监理工作联系单

工程名称: 华达新能源招远齐山镇 150MW 农光互补光伏发电项目 (一期 80MW)

编号: HDZQ-ZHJL-LXD-023

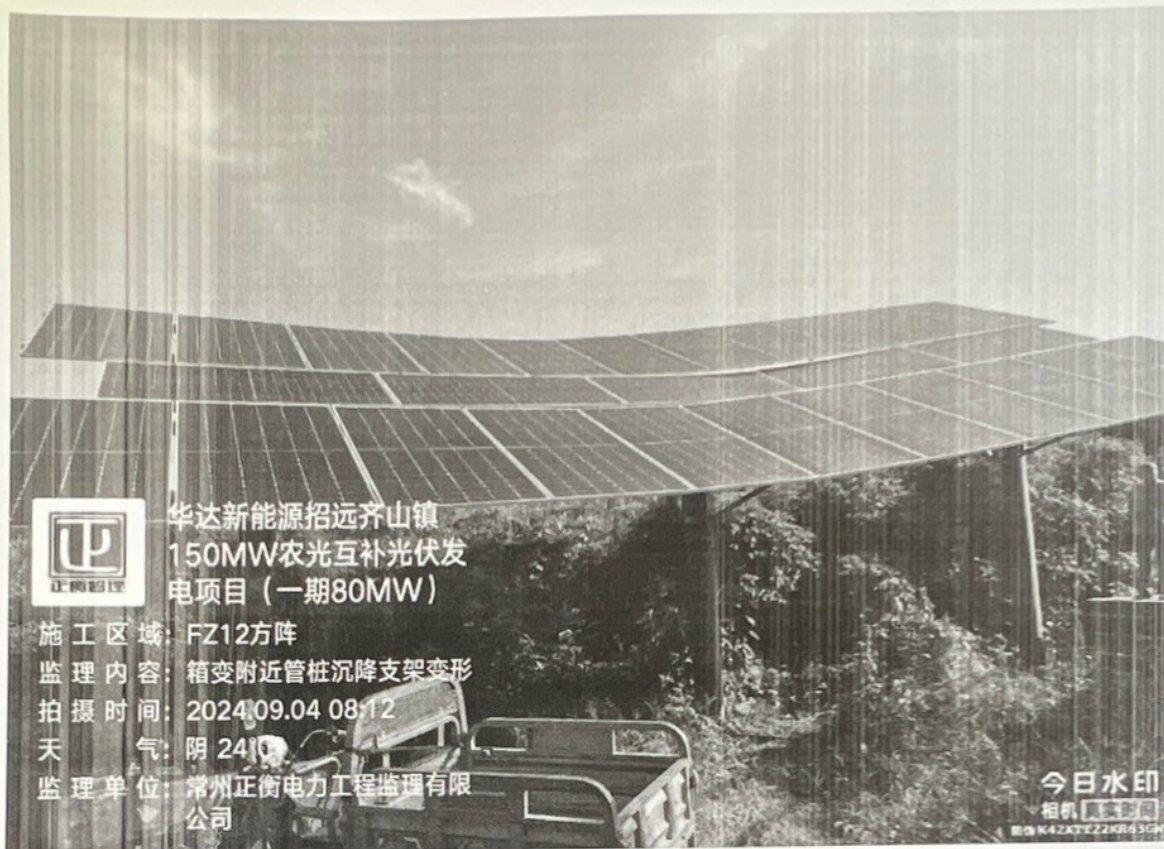
经检查发现光伏区 FZ01 方阵有 2 组管桩出现沉降, FZ12 方阵、FZ16 方阵和 FZ17 方阵各有 1 组管桩出现沉降。以上组串由于管桩沉降已造成光伏支架严重变形, 存在安全质量隐患。要求你单位查明原因, 消除隐患, 按照标准规范要求重新安装, 否则造成的一切损失由你单位承担。

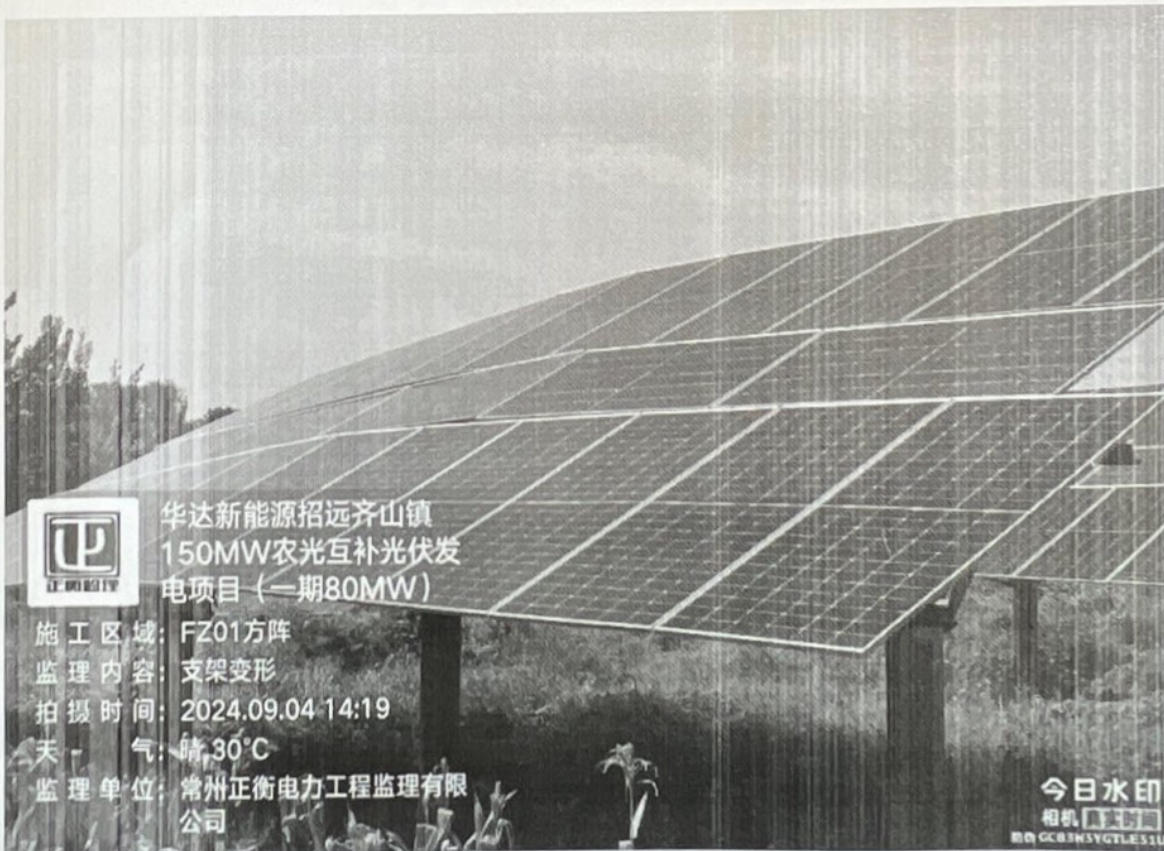
施工区域: FZ12方阵
监理内容: 箱变附近管桩沉降支架变形
拍摄时间: 2024.09.04 08:12
天气: 阴 24℃
监理单位: 常州正衡电力工程监理有限
公司
